# 改善箇所説明図

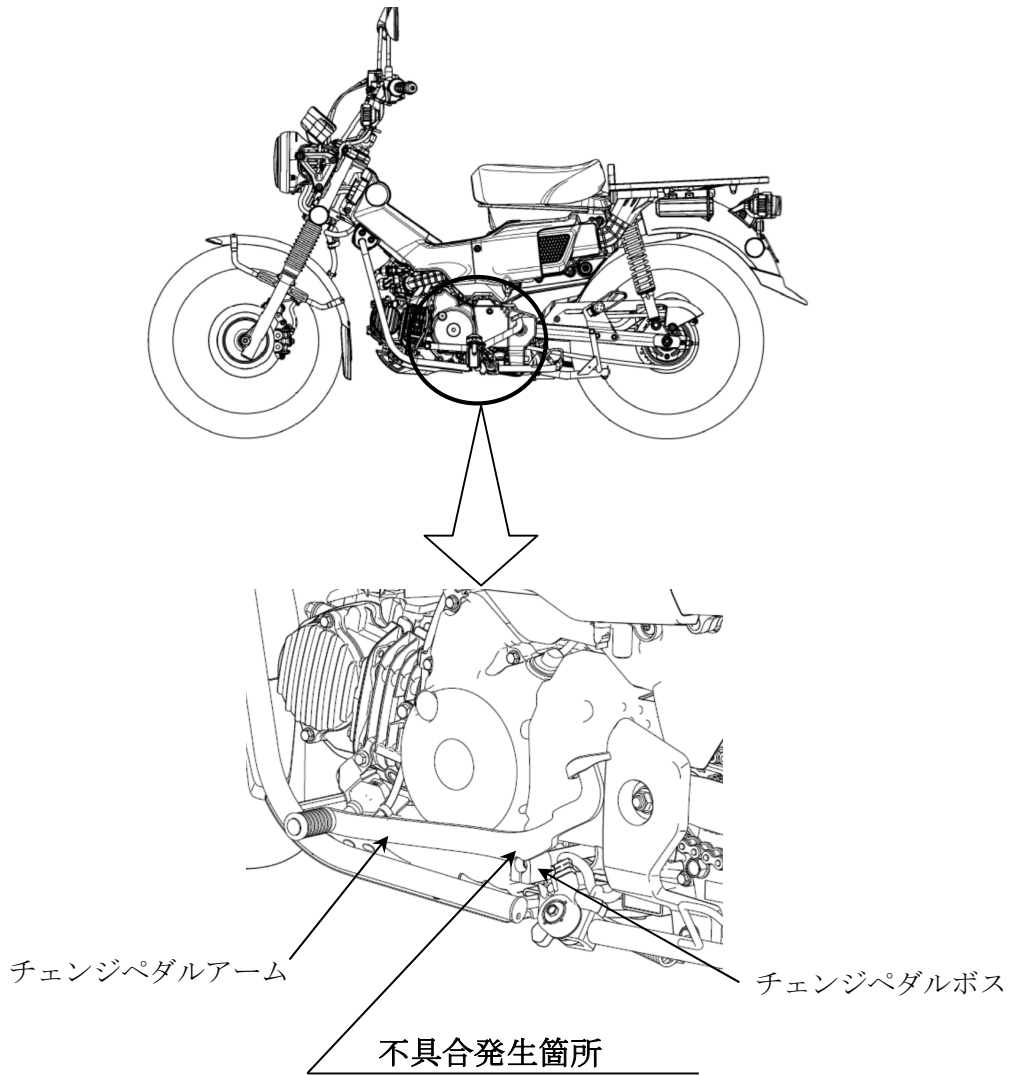
ギヤチェンジペダルにおいて、チェンジペダルアームの形状が不適切なため、チェンジペダルボスとの溶接部強度が不足しているものがある。そのため、変速操作を繰り返すと溶接部に亀裂が生じ、最悪の場合、走行中に当該溶接部が破損し、チェンジペダルアームが脱落して、他の交通を妨げるおそれがある。

全車両、対策品のギヤチェンジペダルと交換する。

識別：車台番号打刻部付近に黄色の識別ラベルを貼付する。
